# 监理工程师通知单

工程名称：绥化市通力光伏发电平价上网项目

编号：JXM15-JL01-030

主题：关于加强升压站施工安全管理的相关事宜

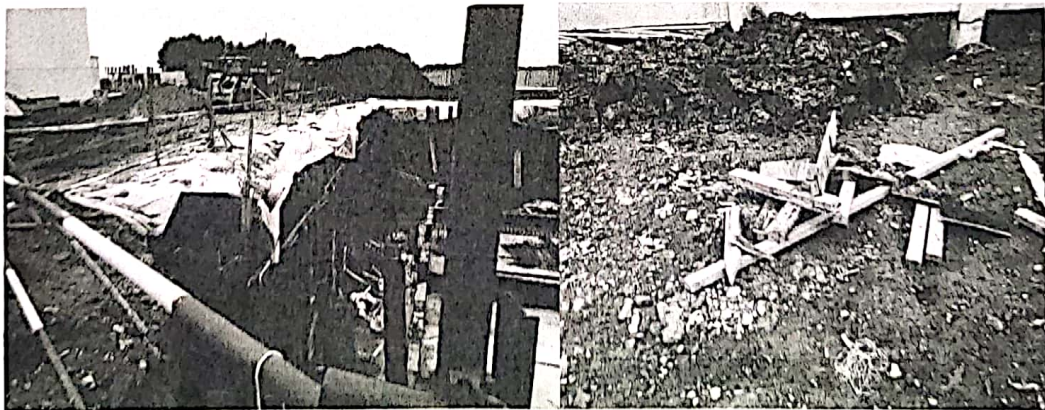
1、由于综合楼南侧进行钢桩地锚施工，原有临边防护恢复不规范，钢管立柱高低不平，间距超过2米；没有刷标识漆；围栏周围没有安全网；没有设置踢脚板；没有基坑警示标牌（附图1）。

2、现场管理混乱，厂区内施工完模板没有及时清理，导致木方上朝天钉误伤人员（附图2）；

针对以上问题，望你单位尽快采取有效措施，尽快整改，确保安全施工，杜绝事故发生。

限2个工作日内整改完成，书面回复。
